MSCDN.ZP.26.4.1.2022

Dotyczy: postępowania o udzielenie zamówienia publicznego pn. „Zakup, dostawa i montaż klimatyzacji oraz wykonanie sześciu okresowych przeglądów gwarancyjnych zamontowanych urządzeń co sześć miesięcy w budynku Mazowieckiego Samorządowego Centrum Doskonalenia Nauczycieli Wydział w Radomiu”.

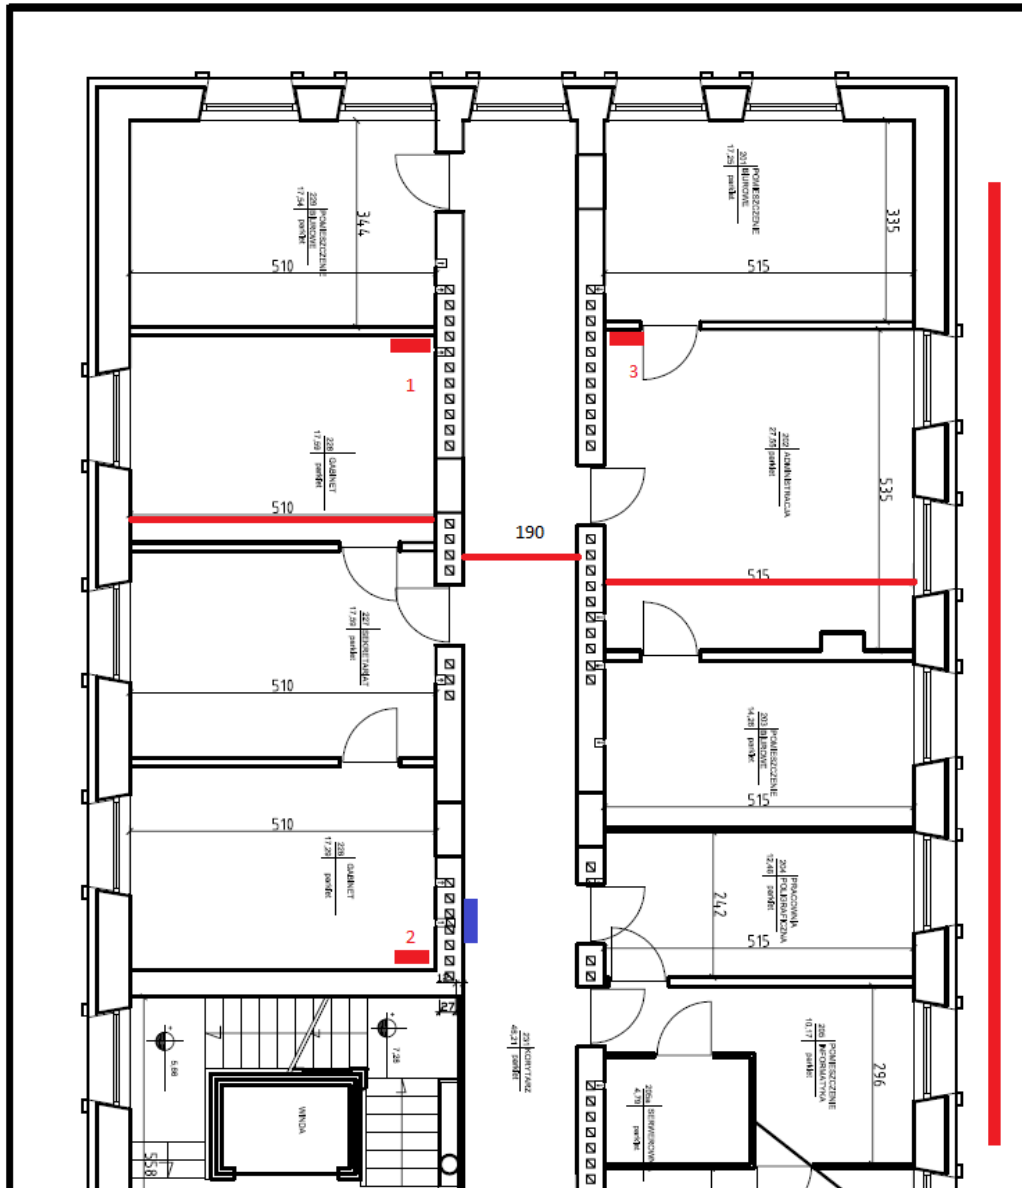
1. Czy mają Państwo ustalone już miejsce montażu jednostki wewnętrznej w pomieszczeniach? Potrzebowałbym informacji jaka jest odległość między jednostką wewnętrzną, a zewnętrzną (czy jest to tylko wykucie otworu w ścianie i połączenie tych dwóch jednostek, czy np. jednostka wewnętrzna jest zamontowana po jednej stronie budynku, a jednostka zewnętrzna ma być zamontowana w innym miejscu?
2. Z racji tego, że jest to II piętro, chciałbym zapytać, czy jest możliwość podjechania podnośnikiem w sposób umożliwiający swobodny dostęp i montaż jednostki zewnętrznej?
3. Czy skropliny mają wychodzić na zewnątrz budynku grawitacyjnie?
4. Czy jest styropian na elewacji? Jeśli tak, jakiej jest on grubości?
5. Czy skropliny mają swobodnie spływać czy konieczne jest odprowadzenie ich korytkiem po elewacji?
6. Czy zasilenie z jednostki ma być prowadzone do istniejącego gniazdka?

Ad 1) Zamawiający załącza rysunek poglądowy z zaznaczonymi miejscami usytuowania klimatyzatorów (czerwone prostokąty), rozmiar pomieszczeń (czerwone linie), tablicę elektryczną rozdzielczą (niebieski prostokąt), a także stronę budynku na którą trzeba wyprowadzić wszystkie jednostki zewnętrzne (czerwona linia poza budynkiem).
